# RENESAS TECHNICAL UPDATE

製品分類	MPU & MCU	発行番号	TN-RA*-A0146A/J	Rev.	第1版
題名	低消費電力モード移行時の割込みの注意点		情報分類	技術情報	
適用製品	RA4M1, RA4M2, RA4M3, RA4E1, RA4E2, RA4T1, RA4W1, RA4L1, RA6M1, RA6M2, RA6M3, RA6M4, RA6M5, RA6E1, RA6E2, RA6T1, RA6T2, RA6T3 Group	対象ロット等 すべて	関連資料	表参照

下記 1, 2 に示すようにユーザーズマニュアル ハードウェアの図と表に修正が入ります。

1)RA4M2グループ、RA4M3グループ、RA4E1グループ、RA4E2グループ、RA4T1グループ、RA6M4グループ、RA6M5グループ、RA6E1グループ、RA6E2グループ、RA6T2グループ、RA6T3グループの図 10.1

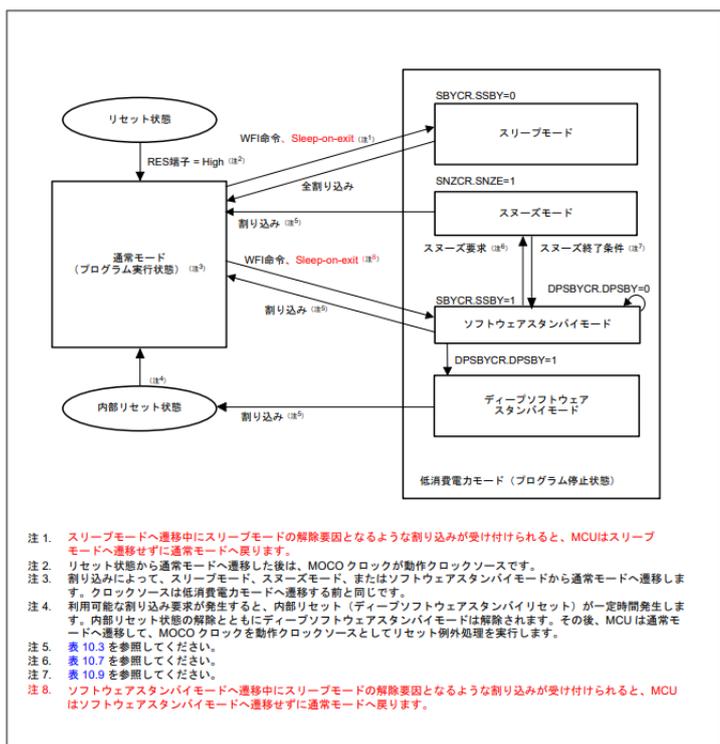
低消費動作モード遷移の図に訂正が入ります。
